DETERMINAZIONE N° 398 DEL 14/03/2019

OGGETTO: GIUDIZIO DI COMPATIBILITA' AMBIENTALE E CONTESTUALE AUTORIZZAZIONE INTEGRATA AMBIENTALE AI SENSI DELL'ART.27 BIS DEL D.LGS. 152/2006 E S.M.E.I

PROGETTO: AUMENTO POTENZIALITA' RECUPERO RIFIUTI E AMPLIAMENTO CODICI CER

PARERE N. 03/2019

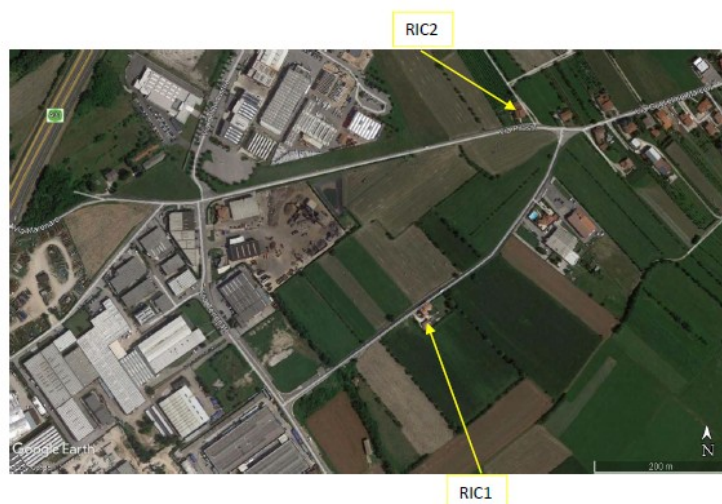
- produrre un circostanziato studio idrogeologico nel quale, tenute conto delle particolarità specifiche del punto, descriva le curve isofreatiche e quindi la direzione dell'andamento di falda;
- documentare i risultati di ricerche di esistenza di pozzi utilizzabili per il richiesto monitoraggio coerenti con lo studio idrogeologico ed avviare presso gli enti preposti alla mappatura di pozzi (Genio Civile, Comune). A tale riguardo, stante la zona e le caratteristiche di falda, può essere aprioristicamente non scartato, previa positiva valutazione idrogeologica, l'utilizzo di pozzi a monte e a valle anche a distanze dell'ordine dei 200-500 m. dall'insediamento produttivo.

Le integrazioni fornite hanno parzialmente soddisfatto quanto richiesto, considerando che lo studio del dr Zavagnin afferma la possibilità di utilizzo di alcuni pozzi esistenti per il monitoraggio delle acque profonde, ma non risulta presente il progetto esecutivo di realizzazione.
